Keuringsverslag van een elektrische laagspanning- en zeer lage spanningsinstallatie

CONFORM

Stradaam	Herentalsebaan
Huisnummer	89
Busnummer	A
Postcode	2240
Gemeente	Viersel
Land	België

Verzwaaring van een huishoudelijke installatie van na 1981 volgens (KB 08/09/2019) - AREI Boek 1- 8.2.2. en 4.2.4.3.

Afbeelding schakel- en verdeelbord:

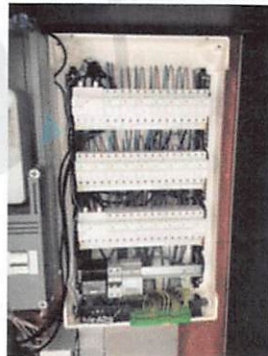
Visueel nazicht (algemeen)	OK	Directe aanraking	OK	Indirecte aanraking	OK
Aansluitingen	OK	schema in bijlage door Aceg vzw	NA		
Equipotentiale verbindingen	OK	Doorsnede geleiders	OK		
Continuïteit	OK	Verlichting / toestellen	OK

- nota/note 2 Geen inbreuken vastgesteld.
- nota/note 27 Het EAN-nummer kon ons niet meegedeeld worden tijdens onze rondgang.
- nota/note 8 De elektrische installatie was niet volledig toegankelijk, wij hadden geen toegang tot volgende lokalen : Bewoond en bemeubeld

- De elektrische installatie voldoet aan de voorschriften van het KB 08/09/2019 - AREI Boek 1. Het volgende controlebezoek is te voorzien voor 28/4/2047
 - De nodige maatregelen werden genomen, zodat de ingangsklemmen van de automatische differentieelstroominrichting, geplaatst aan het begin van de installatie, ontoegankelijk zijn gemaakt door verzegeling.
 - Het (de) eendraadsschema(s) en het (de) situatieplan(nen) werd(en) door het erkend organisme voor gezien getekend.
- De definitieve versie van het keuringsverslag is de originele versie en mag worden verspreid..
